HNAT 737 技术问题说明

提示单编号	撰写	校对	批准/日期
TIP737-2020-33-004	符方洲	张桃	曾晶/2020.12.6

标题 关于 MEL 33-15-02 放行的解释

737NG MMEL 33-15-02 Interior Emergency Exit Lighting System – Emergency Aisle Lights (-600/-700/-800/-900/-900ER)

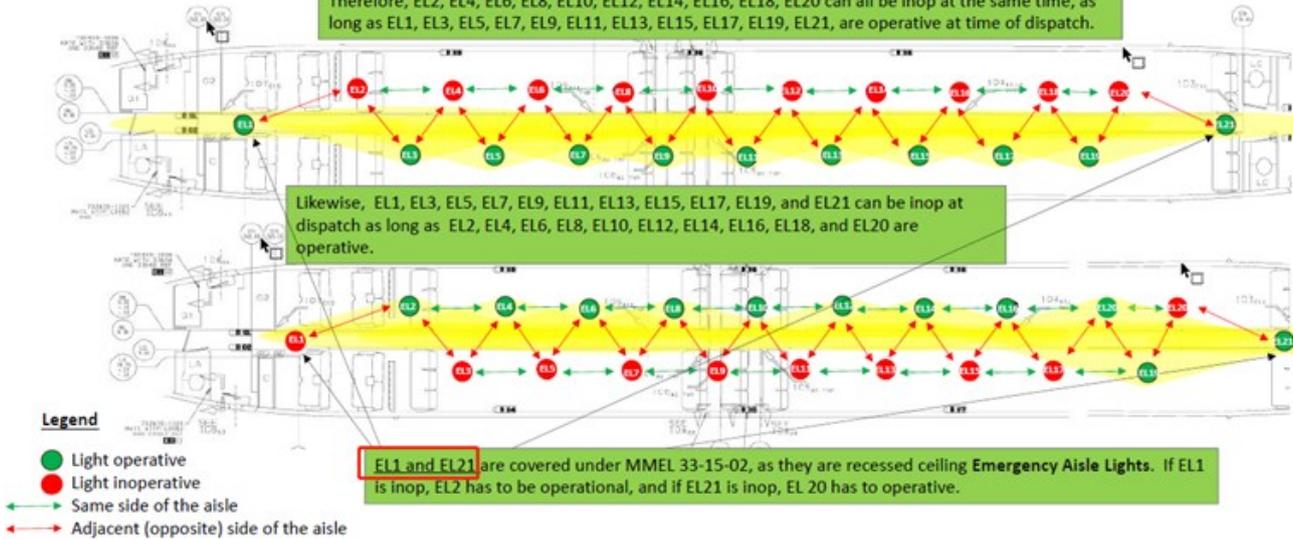
1. Adjacent (opposite side) light 指的是哪些灯

2, 头等舱头顶上有个应急灯 (M1674 供电), 不知道是算左边还是右边, 可否按照此条款放行。(波音答复了 3 次, 每次都存在意见相佐的情况, 以下为波音最终确定的版本。)

In the proviso for 737 MMEL/DDG item 33-15-02, the term 'opposite side' is specific to the stowage bin emergency light locations. As one walks down the aisle, the emergency light locations alternates from left and right stowage bins (zig-zags).

举个例子，如果下图中 3 灯失效，则 2 灯和 4 灯必须是好的，才能按照此条款放行。即此条框中的相邻（对侧）指的是斜对侧的灯。极端情况下，一侧的应急灯可以全部失效，只要另一侧的应急灯全部正常。

"... may be inoperative provided no two adjacent (opposite side) light assemblies are inoperative ..." does not mean two lights adjacent to each other on the same side of the aisle.

Therefore, EL2, EL4, EL6, EL8, EL10, EL12, EL14, EL16, EL18, EL20 can all be inop at the same time, as long as EL1, EL3, EL5, EL7, EL9, EL11, EL13, EL15, EL17, EL19, EL21, are operative at time of dispatch.

Likewise, EL1, EL3, EL5, EL7, EL9, EL11, EL13, EL15, EL17, EL19, and EL21 can be inop at dispatch as long as EL2, EL4, EL6, EL8, EL10, EL12, EL14, EL16, EL18, and EL20 are operative.

EL1 and EL21 are covered under MMEL 33-15-02, as they are recessed ceiling Emergency Aisle Lights. If EL1 is inop, EL2 has to be operational, and if EL21 is inop, EL 20 has to operative.

过道舱顶的应急灯包含于条款 MEL33-15-02;这两个灯相应的 adjacent light 是离的最近的行李架应急灯。

如对于 EL1 失效, 只有在 EL2 正常时, 才可以按照此 MEL 条款放行。

对应 EL2 失效, EL1 和 EL3 都需要正常, 才可以按照此 MEL 条款放行
